耐震設計審査指針の改訂に伴う

国立大学法人京都大学原子炉実験所研究用原子炉施設 (KUR)

耐震安全性に係る評価について (案)

文 部 科 学 省

図 - 1 耐震設計上考慮する活断層

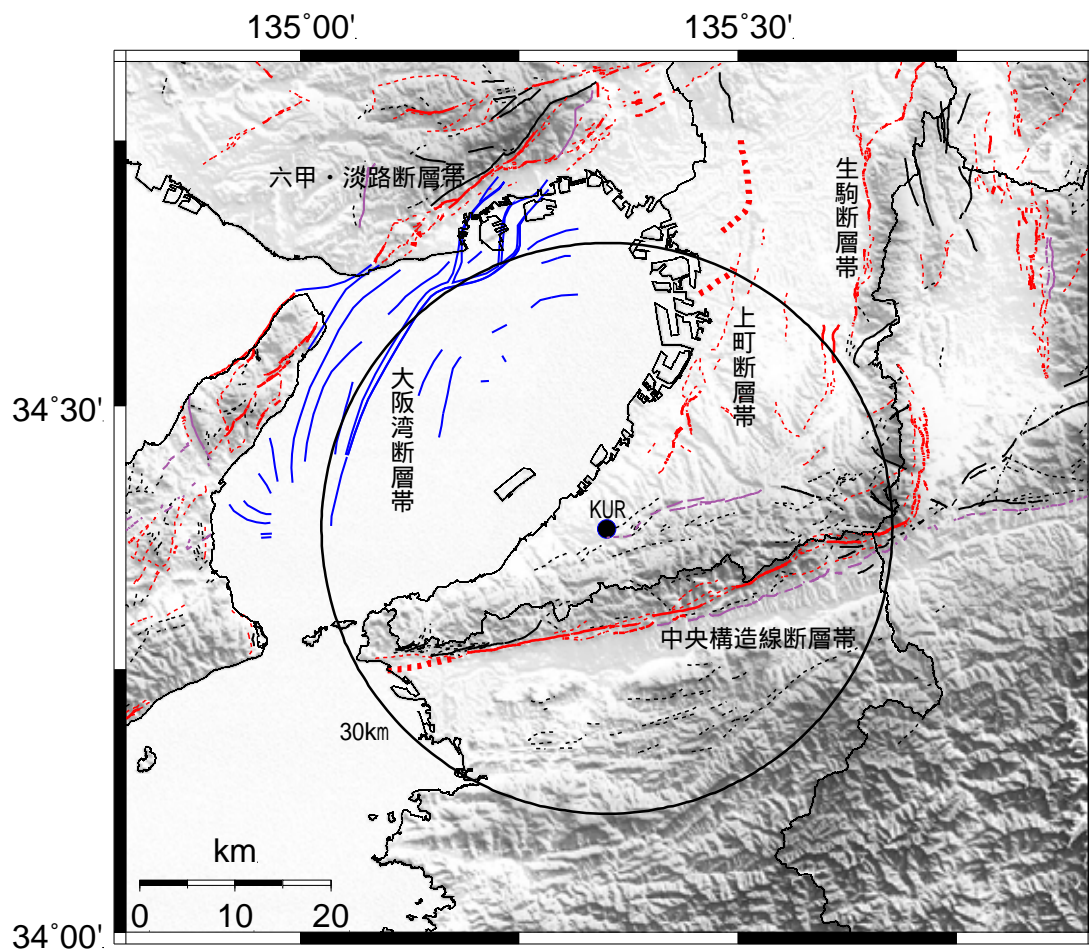
地質・地震動サブワーキンググループは、磯ノ浦の西端から金剛断層の北端までとする断層長さについては妥当なものと判断したが、中央構造線断層帯の和泉山脈南縁における断層の傾斜角について、横ずれ断層のすべてが高角とは限らないこと、吉川他(1987)⁽³⁾、文部科学省(2007)⁽⁴⁾によって示された反射法地盤探査の結果、低角度な北西傾斜の境界面（地質境界）が確認されていることから、この境界面が弱面となり滑りが生じることも否定できないと判断し、地震本部及び中央防災会議が示している低角度な断層傾斜角を考慮し、見直すことを求めた。

これを踏まえ、京都大学は、和泉山脈南縁における断層傾斜角についても、地震本部(2003)⁽²⁾の長期評価等を踏まえて北西傾斜 43 度とする設定に変更した。

以上のことから、京都大学による中央構造線断層帯の断層長さ及び傾斜角等の評価については妥当なものと判断した。

図 - 2 中央構造線断層帯の震源モデル

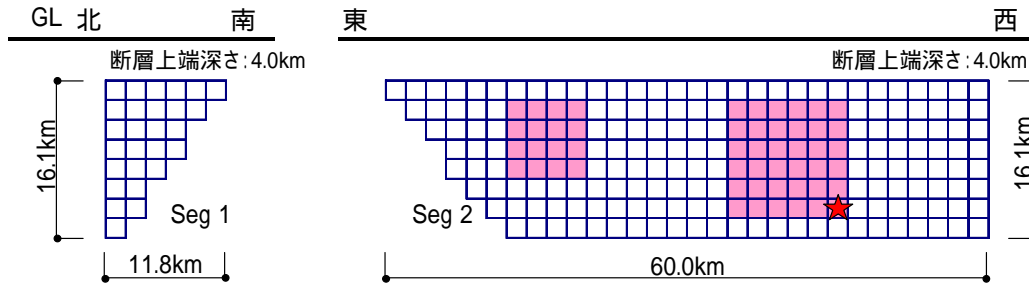
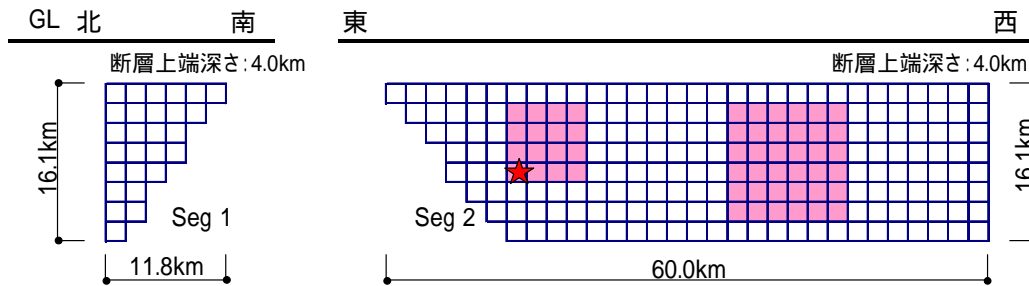
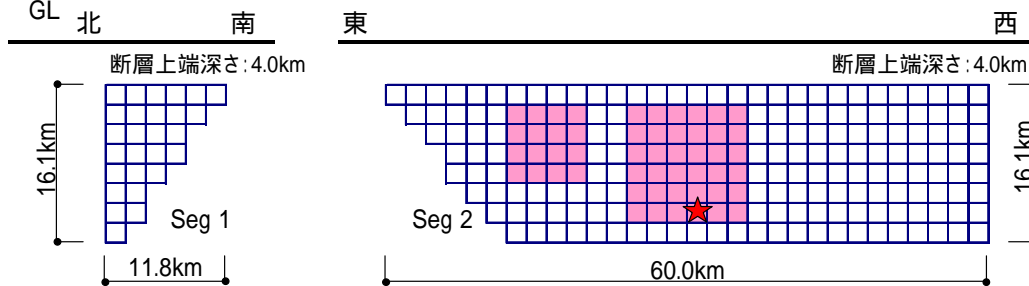
地質・地震動サブワーキンググループでは、京都大学が設定した中央構造線断層帯による地震の基本震源モデル及び不確かさを考慮した震源モデルの妥当性について検討を行った。

基本震源モデルは、地震本部(2005)⁽¹²⁾の震源モデルに従い適切に設定されていることを確認した。また、アスペリティ位置の不確かさを考慮した不確かさケースについては、敷地への影響を考慮して、西側のアスペリティを敷地直下に配置し、破壊開始点の位置を中央下端に適切に設定されていることを確認した。水平動については、この震源モデル(不確かさケース)が最も大きく評価されるが、鉛直動については、基本震源モデルに短周期レベルの不確かさを考慮した震源モデルの方が大きく評価されることから、短周期レベルの不確かさを考慮した震源モデルを不確かさケースとして設定されていることを確認した。

以上のことから、京都大学による中央構造線断層帯の震源モデルについて、基本震源モデル及び震源パラメータの不確かさを考慮した震源モデルともに、

適切に設定されており、妥当なものと判断した。
